HTTR 原子炉施設
設置許可基準規則への適合性について
第 5 条(津波)

令和 2 年 6 月 12 日

日本原子力研究開発機構 大洗研究所
高温ガス炉研究開発センター
高温工学試験研究炉部

コメント回答

補正申請により記載を変更する予定

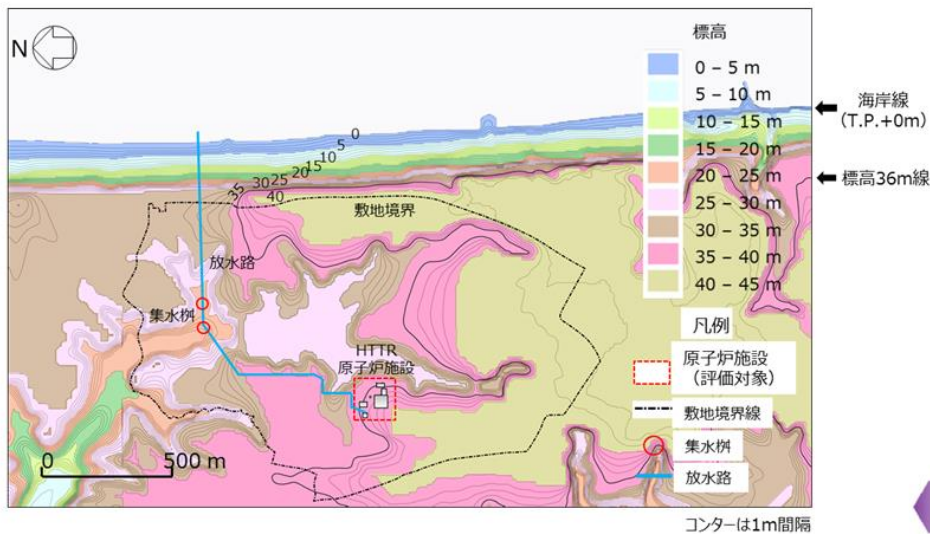
- 記載の適正化を図るため、「基準津波」を「原子炉施設に大きな影響を及ぼすおそれがある津波」に変更。

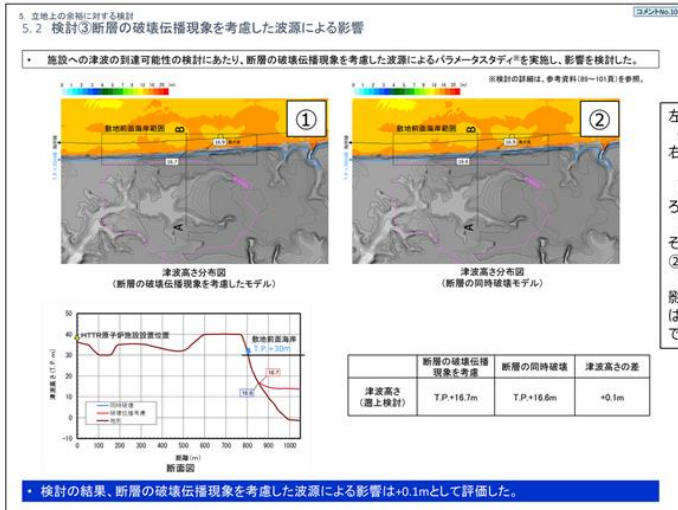
補正申請により、添付書類八の記載内容を「基準津波」を「原子炉施設に大きな影響を及ぼすおそれがある津波」に変更することは理解したが、津波の高さの数値を記載しないのか。

地震津波班による審査では、敷地前面海岸 (T.P.+30m) への津波の遡上に着目し、津波が敷地へ到達するかを審査した。その結果、大洗研究開発センターは高台に設置しており、敷地に最も大きな影響を及ぼす津波波源として選定された「茨城県沖から房総沖に想定する津波波源」による水位上昇に潮位のぼらつき、高潮の影響、断層の破壊伝播現象を考慮した波源モデルによる影響を、安全側に積み上げても、敷地前面海岸の高さに津波高さが到達せず、敷地に津波が到達しないことを確認した(地震津波班審査会合により審議終了)。
